PEM-1X V2.7 3.3VAUX (PCIe MINI SPC 1.1) 硬體修改

PEM-1X V2.7 出廠時，硬體線路預設值設定是符合 PCIe Mini SPC 1.0 規範，若欲更新至 PCIe Mini SPC 1.1 規範，請參閱以下說明修改硬體設定：

圖(一)

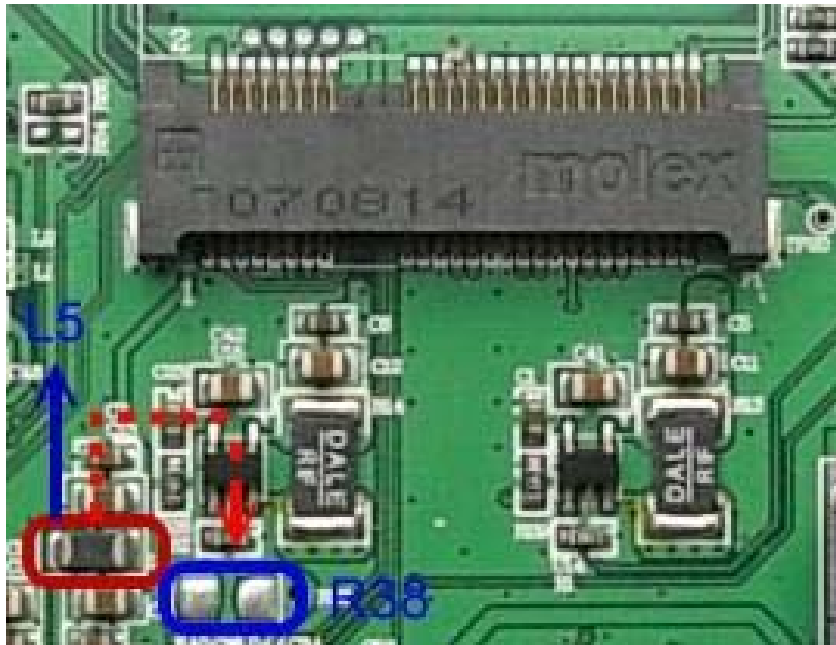
1. 參閱 PEM-1X 主板正面如(圖一)所示，將原 L5 上電感移除(解焊)且焊接至 R38 上。

圖(二)

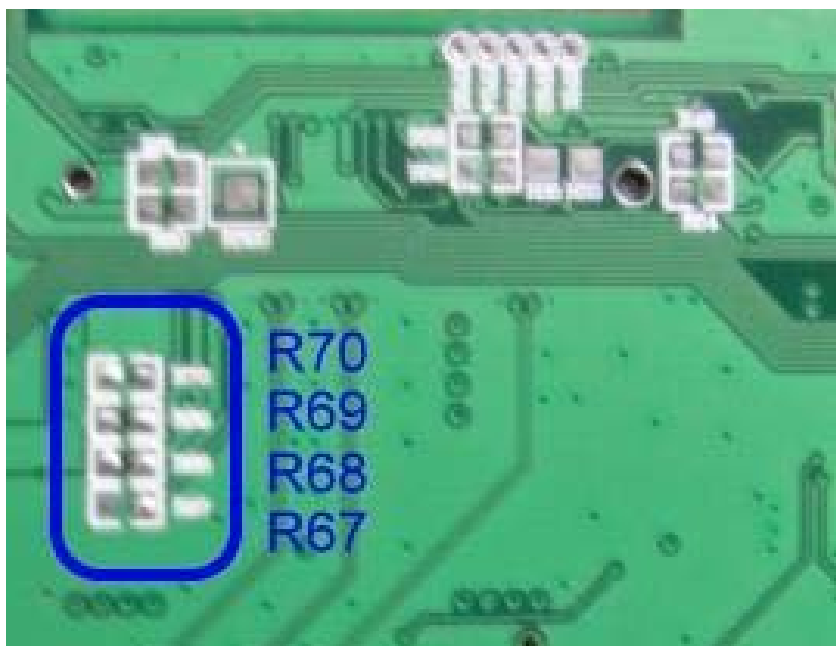
2. 參閱 PEM-1X 主板背面如(圖二)所示，於分別於 R70、R69、R68、R67 上各焊接一顆 0 歐姆電阻。
